Théâtre de la Monnaie, Place de la Monnaie

AVIS PRÉALABLE: Restauration et travaux d'amélioration du Grand Foyer

Avis de principe de la CRMS

fig. 34: électricité - situation projetée (proposition)

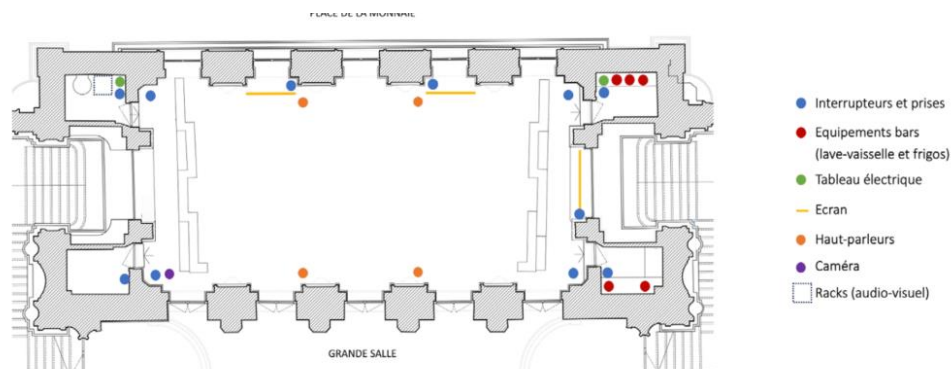
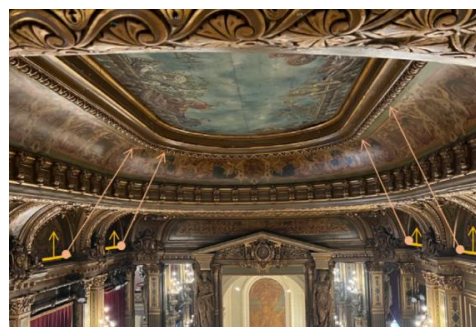
La CRMS souscrit à la mise en conformité des installations électriques. Toutefois, le dossier manque de précisions quant à l'impact sur les décors et sur la lisibilité de la salle, en raison de la superposition d'un grand nombre d'équipements techniques contemporains, tels que les écrans, haut-parleurs, barres-truss, spots, etc. Elle insiste sur la nécessité de réduire au maximum la présence visible de ces équipements. Les plans, très sommaires, montrent en effet que certains de ces dispositifs, tels que des écrans placés devant deux baies de fenêtres, ne seraient pas compatibles avec la mise en valeur du foyer. Il est indispensable d'affiner l'intégration de ce type d'éléments et de fournir des informations complémentaires et plus détaillées afin de permettre une évaluation précise de l'impact patrimonial de l'ensemble des dispositifs projetés.

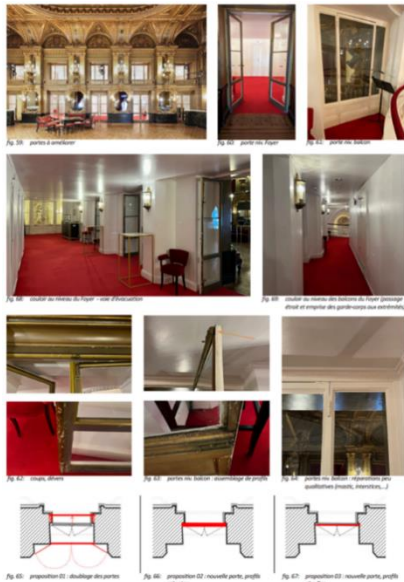
Le dossier actuel précise que ces contre-châssis seraient métalliques et placés au droit des pilastres existants. La teinte retenue serait cohérente avec celle des murs. Bien que la CRMS ne se soit, dans un premier temps, pas opposée au principe de contre-châssis, pour autant qu'ils soient davantage détaillés, elle craint, à la lumière du présent dossier et au vu des décors somptueux, que cette intervention altère significativement la perception du foyer et ait un impact défavorable sur les décors des pilastres. Elle exprime dès lors de fortes réserves quant à la compatibilité de cette intervention avec la mise en valeur de cet espace classé et estime que les gains acoustiques et thermiques attendus doivent être réévalués au regard des impacts patrimoniaux engendrés.

Portes et châssis entre foyer et couloir vers la salle et schéma des 3 options étudiées

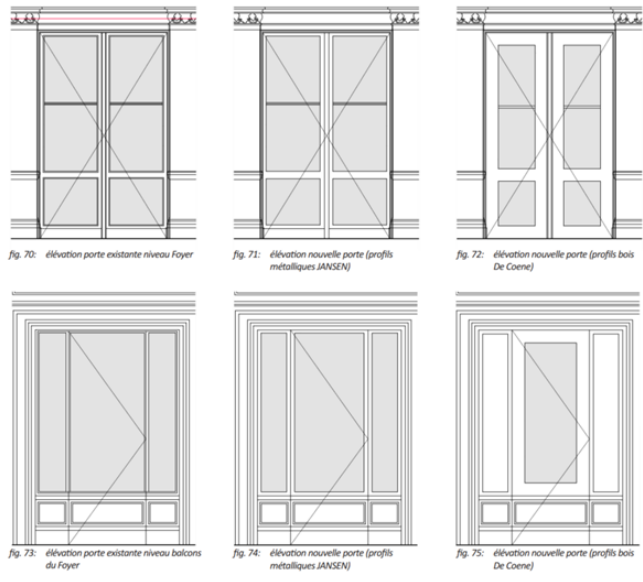
Outre le fait que la CRMS s'interroge sur le niveau de performance acoustique recherché (75 dB), qui semble particulièrement élevé, elle ne peut valider l'option retenue consistant à remplacer systématiquement les portes et châssis d'origine. Ces éléments sont d'origine, de grande qualité et jouent un rôle important dans la composition et la perception du foyer. Leur remplacement conduirait à une perte matérielle et visuelle importante et paraît déraisonnable au regard du gain acoustique

(cette intervention permettrait de passer de 24 à environ 36 dB). La CRMS demande dès lors de poursuivre l'étude sur ce volet du dossier, en privilégiant le maintien des portes et châssis existants et en visant des performances raisonnables. N'est-il pas possible d'améliorer ces menuiseries un les adaptant ponctuellement ?
